Bureau
d'audiences
publiques sur
l'environnement

Rapport 304

**Projet intégré de construction
du boulevard René-Lévesque
et du prolongement ouest
du boulevard de Portland à Sherbrooke**

Rapport d'enquête et d'audience publique

Figure 7 Les milieux humides du boulevard René-Lévesque

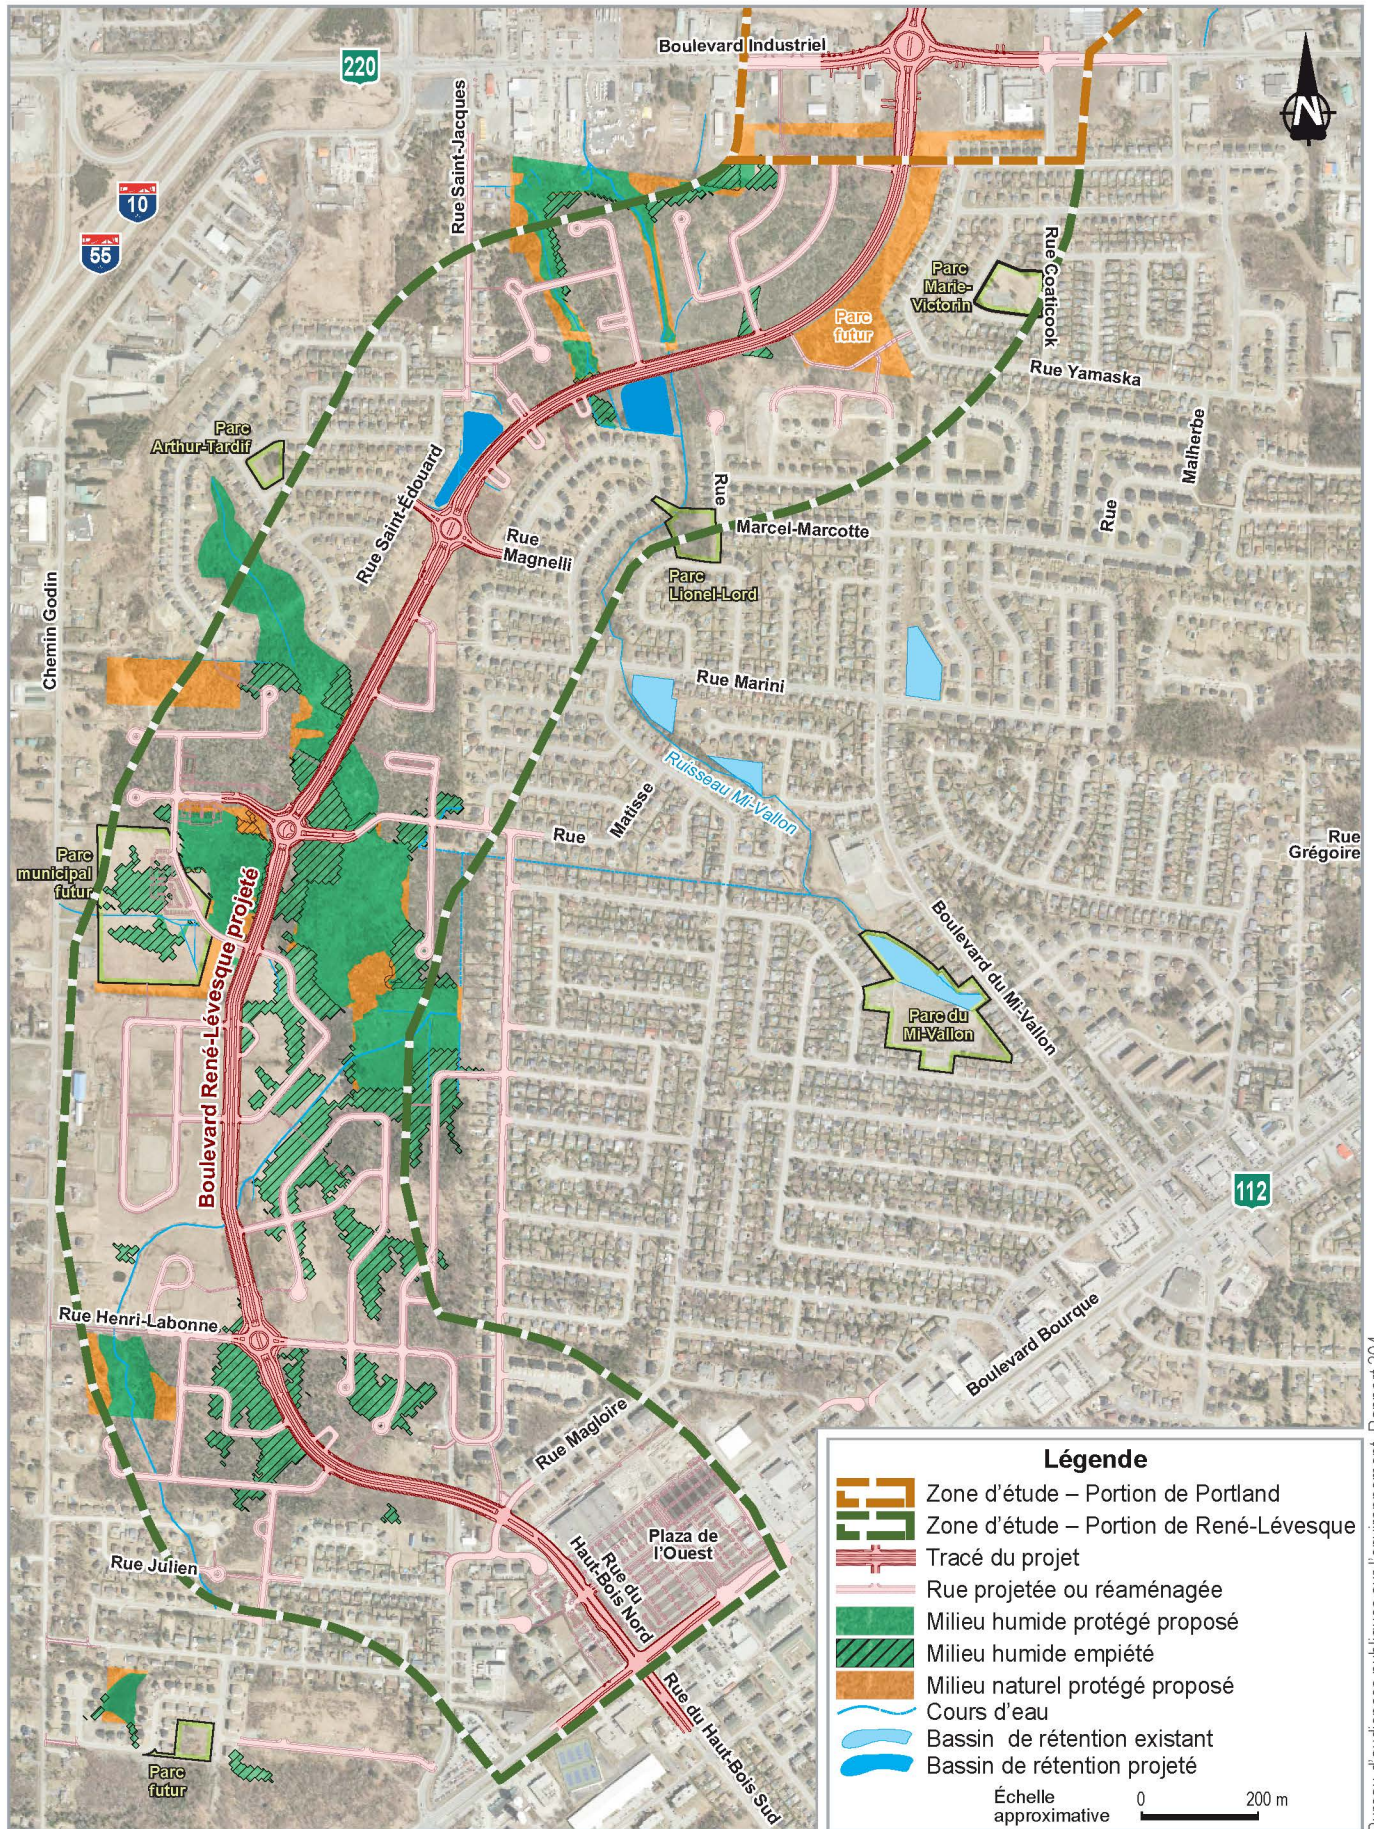
Cette zone comporte 11 milieux humides, dont 4 mosaïques, caractérisés essentiellement par la présence de prairies humides ainsi que de marécages arborescents et arbustifs (figure 7). En ce qui concerne les boisés, ils couvrent en superficie près de la moitié du milieu naturel et sont composés de peuplements relativement jeunes. Les secteurs constitués de peuplements plus matures sont souvent de petites superficies et, pour certains, montrent des signes de coupes forestières sélectives d'entretien puisque retrouvés en milieux urbain et périurbain. De plus, aucun écosystème forestier exceptionnel ne se retrouve dans cette zone d'étude (PR3.1, p. 39, p. 41 à 44).

- ◆ *La commission d'enquête constate que les inventaires fauniques et floristiques réalisés dans la zone d'étude du boulevard René-Lévesque montrent la présence d'une seule espèce à statut particulier dans les milieux naturels empiétés par le projet, soit la matteucie fougère-à-l'autruche, qui est désignée vulnérable au Québec. Toutefois, cette fougère n'est pas considérée par le ministère du Développement durable, de l'Environnement, de la Faune et des Parcs dans le processus d'analyse des projets soumis à l'évaluation environnementale.*

- ◆ **Avis** – *Considérant la présence potentielle d'oiseaux migrateurs dans la zone d'étude, la commission d'enquête est d'avis qu'en vertu de la préservation de la biodiversité, le promoteur devrait instaurer un programme de surveillance environnementale incluant la sensibilisation des travailleurs de chantier sur la situation et les mesures à prendre en cas de découverte de nids ou de comportements de nidification des oiseaux.*
